改善箇所説明図

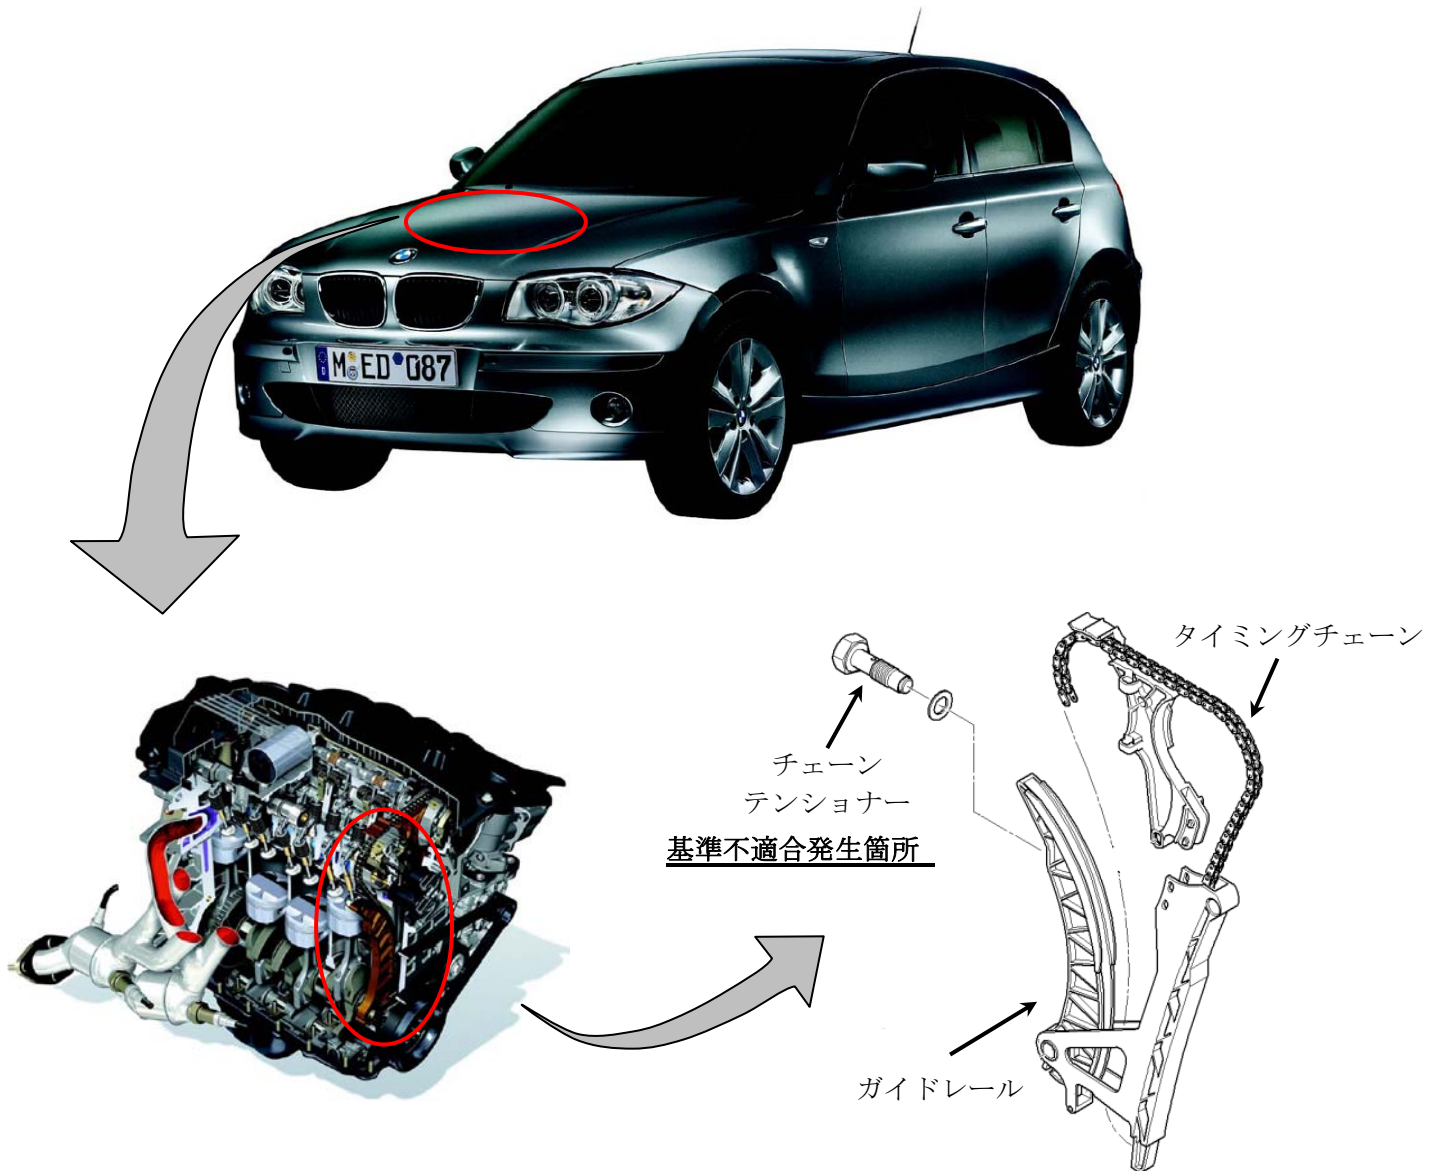
エンジンのカムシャフト駆動用タイミングチェーンの張力を調整するテンショナーのストロークが不十分なため、タイミングチェーンの張力を維持できない場合がある。その結果、タイミングチェーンの張力が弱くなり、チェーンがカムシャフト駆動用スプロケットの歯を飛び越えてエンジン不調を引き起こし、最悪の場合、走行不能となるおそれがある。

全車両、チェーンテンショナーを対策品と交換する。

識別：チェーンテンショナーボルト部に黄色ペイントを塗布する。
